**INFORME DE HITO DE CONTROL
N° 039-2025-OCI/6042-SCC**

**“CREACIÓN DEL SERVICIO DE MOVILIDAD URBANA EN
LAS VÍAS LOCALES EN EL A.H. LA PENÍNSULA EN EL
CENTRO POBLADO DE SAN MARTÍN, DISTRITO VEINTISÉIS
DE OCTUBRE, PROVINCIA DE PIURA – PIURA”,
CON CÓDIGO ÚNICO DE INVERSIONES N° 2544033**

**HITO DE CONTROL N° 2
VALORIZACIÓN DE OBRA N° 9**

Imagen n.º 3
Ubicación de pintura de cebra en cruces peatonales en pavimento de concreto

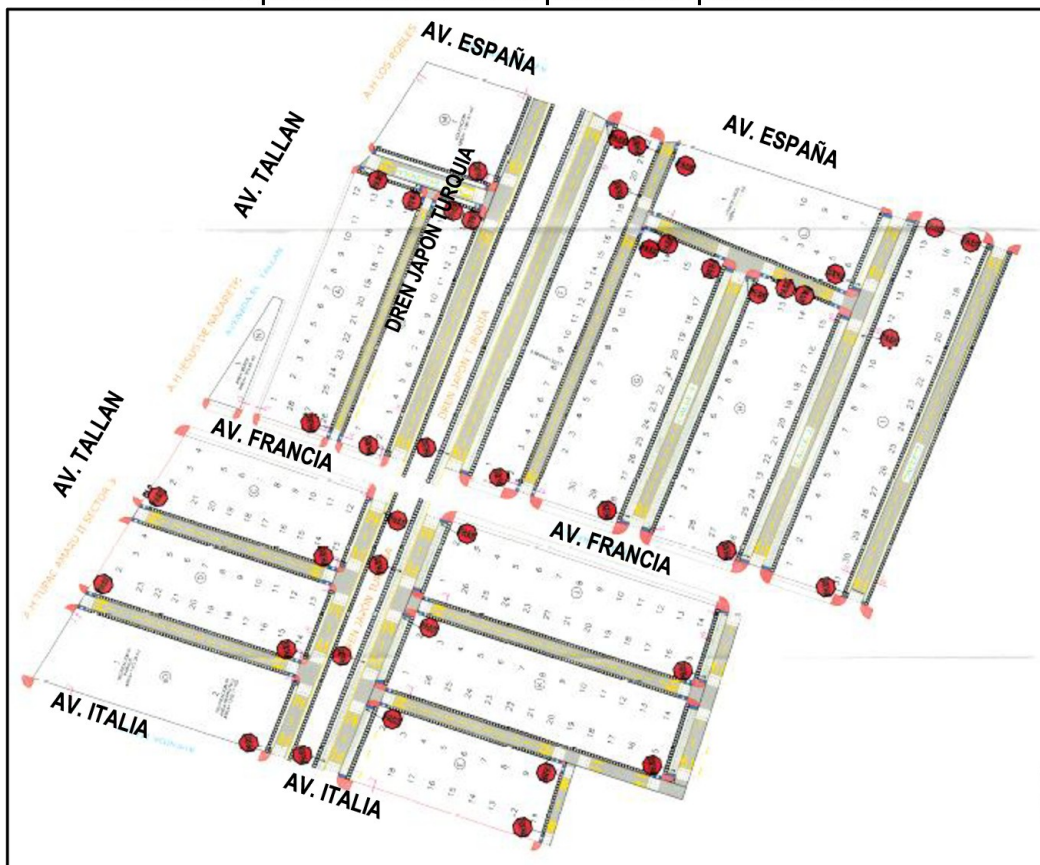
El expediente técnico de Obra contempló la ejecución de la partida 13,02 Pintura en cruces de cebras peatonales, que de acuerdo con el presupuesto de obra, el sustento de metrados y el plano denominado “SEÑALIZACIÓN – LAMINA S-01”, consideraba 473,85 m de pintura en pavimento para la elaboración de flechas indicadoras del sentido de tráfico, áreas neutras, cebras peatonales y simbología, según la ubicación establecida en los planos de obra respectivos.

De lo indicado, de acuerdo al sustento de metrados, en el pasaje 4 entre Av. Francia y Calle Escocia, se muestra el pintado en dos (2) cruces peatonales, con un metraje de 11,75 m, conforme se muestra en la siguiente imagen:

Ubicación de cruces peatonales para pintura en pavimento en calle S/N – 1 entre el tramo de la Av. Francia y Av. España

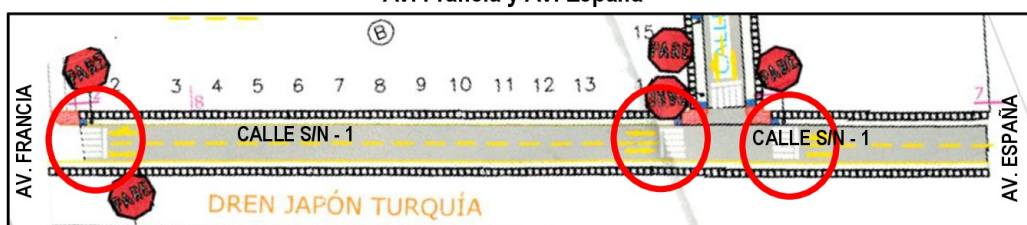
Así también, los planos muestran el pintado de pasos de cebra en diecisiete (17) cruces peatonales entre la Av. Italia y Av. España; de los cuales, nueve (9) cruces peatonales corresponden a la calle S/N – 1 en dos tramos, (6 en un tramo y 3 en otro tramo) con un total de metraje de 88,83 m y; ocho (8) cruces peatonales corresponden a la calle S/N – 2 en dos tramos, (6 en un tramo y 2 en otro tramo) con un total de metraje de 78,96 m.

En la siguiente imagen se visualizan los cruces peatonales en un (1) tramo de la calle S/N – 1 que comprende entre la Av. Francia y Av. España con tres (3) cruces peatonales:

Imagen n.º 7
Ubicación de cruces peatonales para pintura en pavimento en calle S/N – 2 entre el tramo de la Av. Francia y Av. Italia

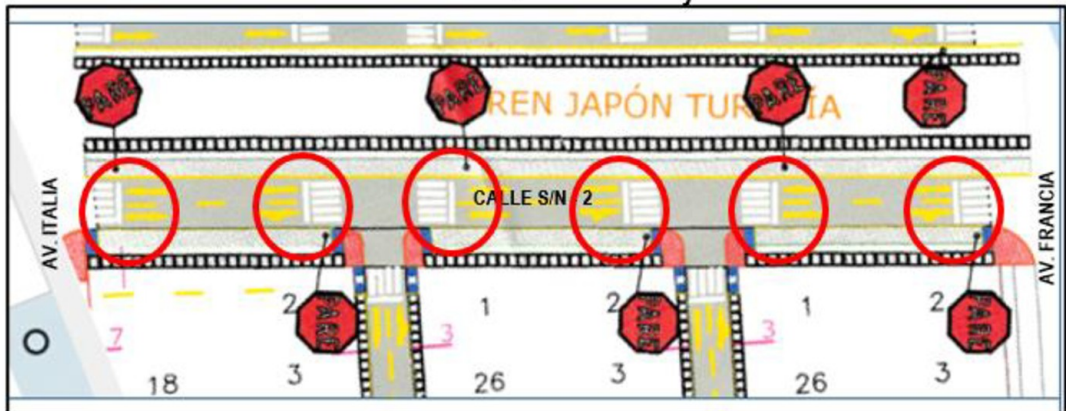
Asimismo, de los ocho (8) cruces peatonales que corresponden a la calle S/N – 2, se puede apreciar el tramo comprendido entre Av. Italia y la Av. Francia con seis (6) cruces peatonales:

Con relación a ello, de la revisión a la valorización de obra n.º 9, se verifica que con respecto a la valorización de la partida “13,02 Pintura en cruces de cebras peatonales”, esta se encuentra valorizada al 100%; es decir, muestra un saldo por valorizar de 0,00 %, lo cual significa que al 31 de agosto de 2025 se habría concluido la ejecución de dicha partida, como se muestra en la imagen siguiente:

Vista fotográfica n.º 13
Desgaste prematuro en pavimento de concreto ubicado la calle 2 entre la calle
Pasaje 6 y AV. Francia

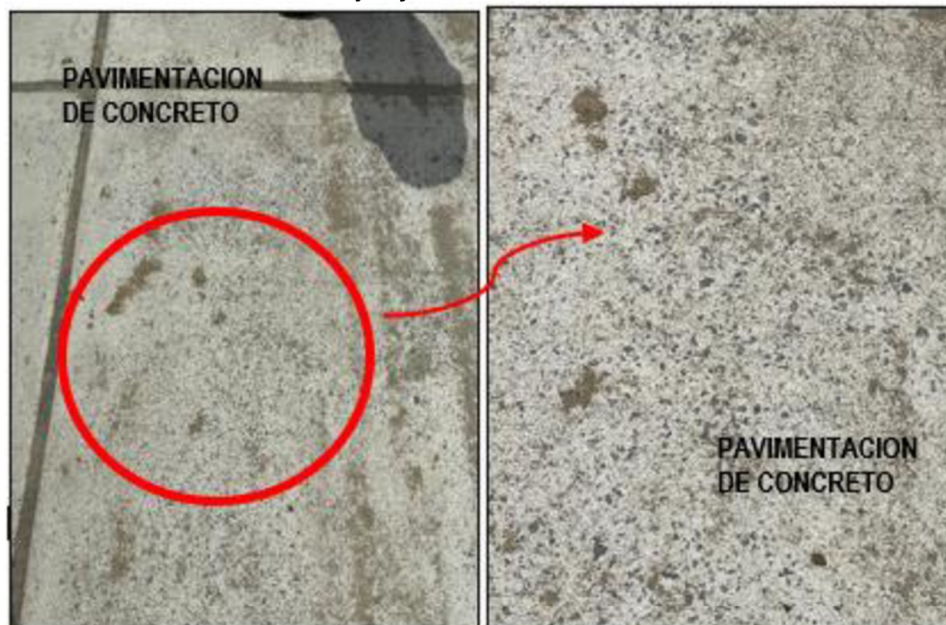
Asimismo; se pudo observar el desgaste prematuro en la capa de rodadura del pavimento de concreto en algunos paños que se ubican en la calle Pasaje 1 entre la calle 4 y calle S/N – 2; en la calle 2 entre la calle Pasaje 2 y AV. Francia; en la calle 2 entre la calle Pasaje 6 y AV. Francia. [...]. [El subrayado es agregado].

Como se puede apreciar en las imágenes precedentes, algunos paños del pavimento rígido tienen desgaste prematuro del concreto, a pesar que la partida 12.02 Concreto premezclado para pavimento rígido $f'c=280 \text{ kg/cm}^2$ fue ejecutada hasta el mes de agosto de 2025.
